**Всемирный форум для согласования правил
в области транспортных средств****Рабочая группа по общим предписаниям,
касающимся безопасности****11-я сессия**

Правила № 118 (характеристики горения материалов)**Предложение по поправкам к Правилам № 118
(характеристики горения материалов)****Представлено экспертами от Германии, Финляндии
и Франции***

«Рис. 1

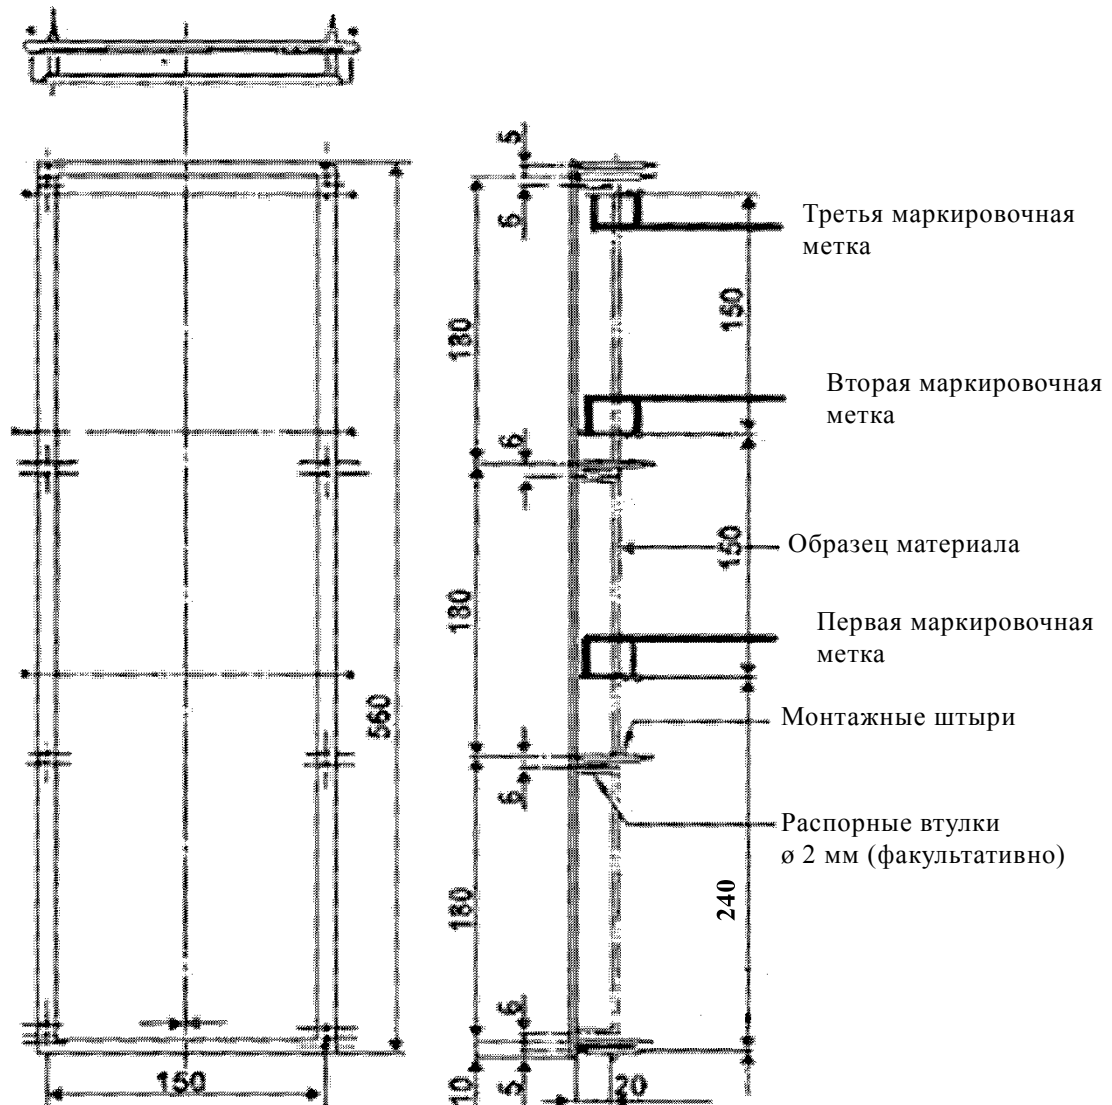
Рис. 1 изменить следующим образом (исключить внизу слово "Горелка" и заменить "220" на "240"):

Держатель образца (размеры в миллиметрах)

Рис. 1
Прибор для проверки устойчивости к распространению пламени
(размеры в миллиметрах)

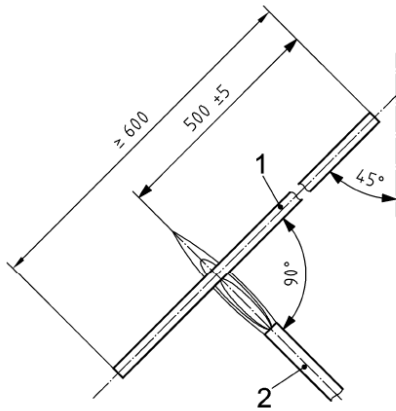
Включить новое приложение 10 следующего содержания:

Подвесить испытательный образец в шкафу без вытяжки и подвергнуть его воздействию температуры на кончике внутреннего конуса пламени, как показано на рис. 1. Верхний конец кабеля направляют в сторону от ближайшей стенки шкафа. Образец подвергают натяжению с помощью груза, перекинутого через шкив, с тем чтобы он был все время в натянутом состоянии. Кабель должен находиться под углом $45^\circ \pm 1^\circ$ по отношению к вертикали. В любом случае наикратчайшее расстояние от любой части образца должно составлять минимум 100 мм от любой стенки шкафа. Подвести кончик внутреннего голубого конуса к изоляции на расстояние (500 ± 5) мм от верхнего конца изоляции.
